Revisión de PCB

El siguiente documento detallan comentarios sobre el diseño PCB de la CIAA-NXP y las tareas realizadas sobre el mismo.

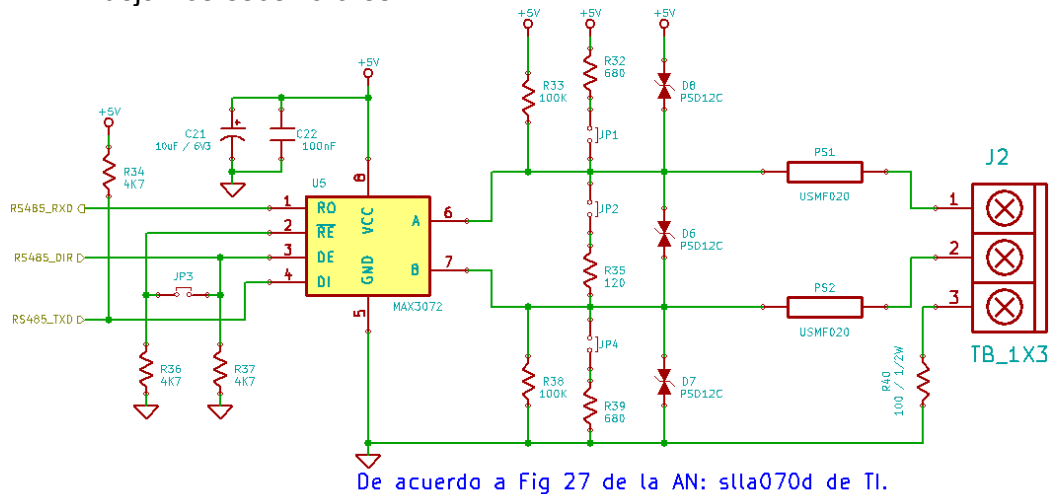
6. Todas las trazas a borneras en general deben ser de 20mils (Relays, MOSFET, +24), en líneas generales desde J10 a J15 todas las salidas digitales

AGREGADO
